改善箇所説明図

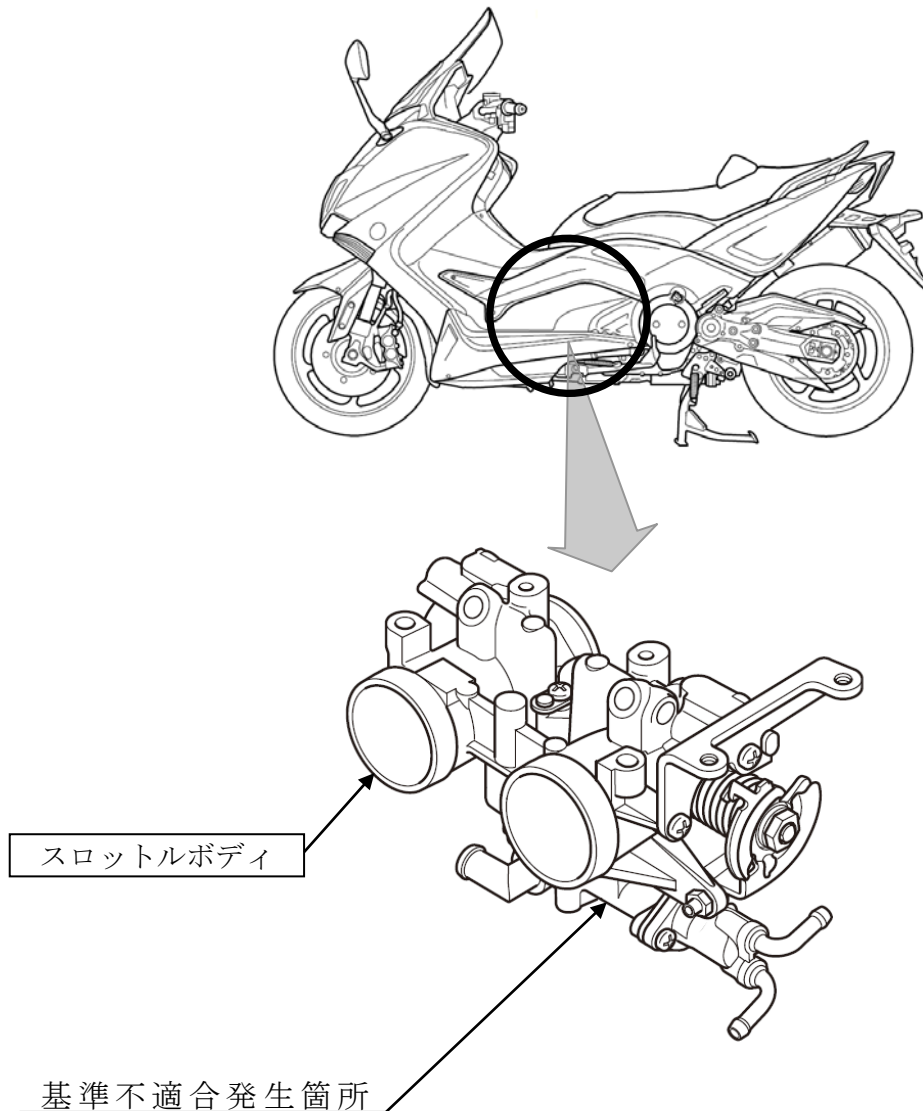
原動機のスロットルボディにおいて、空気量を調整する部品の加工が不適切なため、冷却水が高温時に空気量を調整する弁が閉じず、空気がエンジンへ過剰に供給されることがある。そのため、走行中にスロットルを全閉にしてもエンジン回転がアイドリング回転数まで下がらなくなるおそれがある。

改善の内容：全車両、スロットルボディを良品と交換する。

識別：サイドスタンド取り付け部付近に白ペイントを塗布する。
